INFORME TÉCNICO DARH N° 20

“Bocatoma Estero Nacimiento”

Generadora Eléctrica Roblería Ltda.

Expediente VC-0703-51

Figura 1: Diagrama unifilar del Proyecto Aducción Nacimiento.

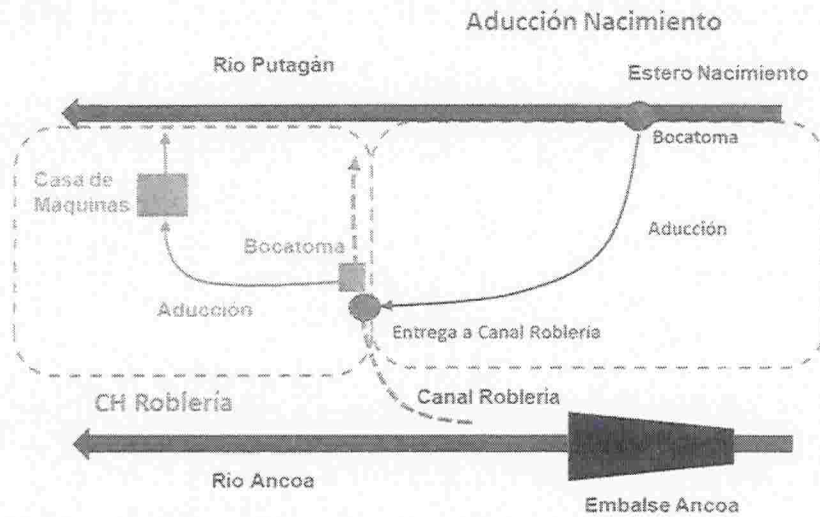
“f) Por otro lado, se solicita incluir en este informe una descripción detallada de la operación de las obras, tal que el caudal a conducir por la tubería será igual o menor a 1,9 m³/s, y haciendo hincapié en cómo funcionaría el paso del caudal ecológico establecido en el otorgamiento de los derechos de aprovechamiento de aguas frente a la captación propuesta mediante un sumidero”.

R: En la operación normal de la aducción, el caudal de diseño de la aducción (1,9 m³/s) es captado por el sumidero de la bocatoma y conducido por la tubería de HDPE hacia el canal Roblería. La entrega al canal Roblería se realiza en un punto ubicado aguas arriba de la bocatoma dispuesta en ese canal de la CH Roblería. En la Figura 1 se presenta un diagrama unifilar de las obras del Proyecto Aducción Nacimiento.

Figura 5: Esquema en planta de la obra de entrega al Canal Roblería (en azul obras existentes de la CH Roblería y en verde las obras proyectadas de la Aducción Nacimiento).

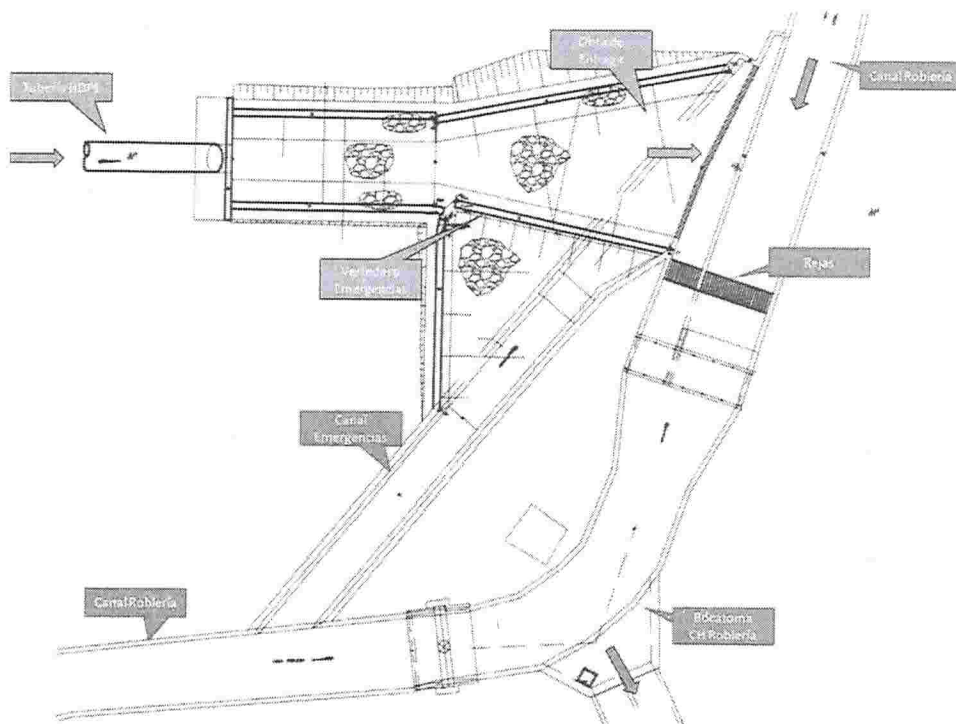
“g) Complementariamente se solicita establecer la relación de estas nuevas obras con la operación normal y en condición de emergencia de las obras hoy en proceso de recepción de la CH Roblería. De igual modo, y en caso que así se desprenda de la presente revisión, se deberán ligar los sistemas de monitoreo y control propuestos para esta nueva aducción al sistema ya implementado para la CH Roblería”.

R: La entrega del caudal captado por la bocatoma en el estero Nacimiento y transportado por la aducción hacia el Canal Roblería, se realiza por medio una obra de entrega lateral ubicada por aguas arriba de la obra de toma de la CH Roblería (ver diagrama unifilar). Luego, el caudal es captado y conducido por la aducción de la CH Roblería hasta la cámara de carga, desde donde se conecta a la casa de máquinas por medio de la tubería en presión de acero.

Por otra parte, y sólo para un evento de emergencia, la operación de la obra de entrega de la aducción Nacimiento (obstrucción de la reja en el canal Roblería) contempla un vertedero lateral de $10,8 \text{ m}$ de ancho, diseñado para evacuar un caudal de $3,6 \text{ m}^3/\text{s}$ (ver documento 127002-500-DOC-1-1), que descarga hacia un canal de emergencia existente (ver figura siguiente).

El canal de emergencias actualmente opera para el mismo propósito que el anteriormente indicado: ante un eventual bloqueo de las rejas del canal Roblería, el caudal afluente vierte lateralmente hacia este canal, siendo devuelto por aguas abajo de la bocatoma de la central.
